Saksfremlegg

5039 - Blakstad gård - forslag til detaljregulering for utlegging til høring og offentlig ettersyn

PS 19/2026 5039 - Blakstad gård - forslag til detaljregulering for utlegging til høring og offentlig ettersyn

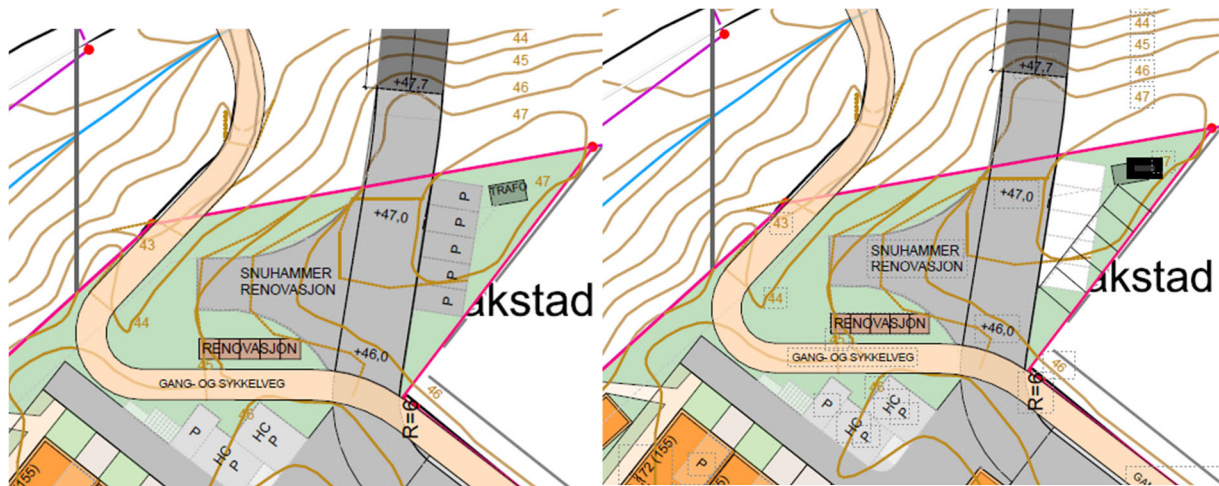
Kommunen registrerer at merknad fra Tensio om plassering og utforming av energianlegg ikke er kommentert av forslagstiller. Kommunedirektøren ser at det avsatt nok plass til oppstillingsplass for lastebil og nødstrømsaggregat ved nettstasjonen, slik Tensio krever. Dog forutsetter dette fri adgang over gjesteparkering. Kommunedirektøren ser frem til en uttalelse fra Tensio om hvorvidt dette er håndterbart for dem i praksis. Hvis ikke, kan gjesteparkeringen og nettstasjon flyttes om slik at lastebil kan få fri adgang til nettstasjon, uavhengig om det står biler i parkeringslommene. Se skisse nedenfor, hvor innregulert løsning er til venstre og skisse på mulig alternativ løsning er til høyre.
